Syndicat mixte pour l'Eau et l'Assainissement

**Objet :** Réponse d'Eaux de Vienne à la consultation du public concernant le "Projet de dérogation à l'article 4.1.2 de la décision de l'ASN relative à la prévention des risques résultant de la dispersion de légionelles" : **Avis favorable avec réserves**

Référence de la consultation : [2026.01.03] (du 12/01/2026 au 02/02/2026)

**Objet :** Réponse d'Eaux de Vienne à la consultation du public concernant la "Modification des décisions réglementant les prélèvements d'eau et les rejets d'effluents dans l'environnement de la centrale nucléaire de Civaux"

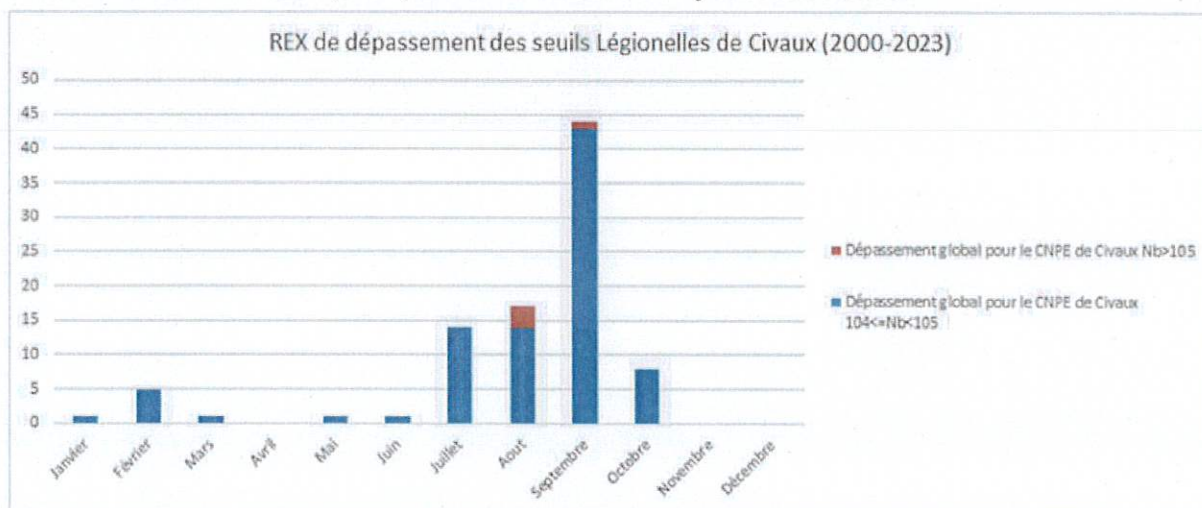
- les périodes à risque de légionelles sont principalement l'été, où les débits sont inférieurs à 30 m<sup>3</sup>/s, et la Vienne en soutien à l'étiage avec le barrage de Vassivière (avec un débit minimum de près de 11 m<sup>3</sup>/s) ;
- la qualité du milieu, et notamment les rejets industriels en amont conduisent désormais à des teneurs en AOX en amont à 60 µg/L en moyenne (donc a priori des teneurs plus importantes l'été en étiage).

Ainsi, si **l'arrêt de l'autorisation de chloration massive** paraît une bonne nouvelle pour le milieu récepteur et la qualité de l'eau brute destinée à la production d'eau potable, ce retrait **apparaît surtout cohérent avec l'impossibilité de la déclencher au regard des contraintes de mise en oeuvre (débit et qualité du milieu récepteur).**
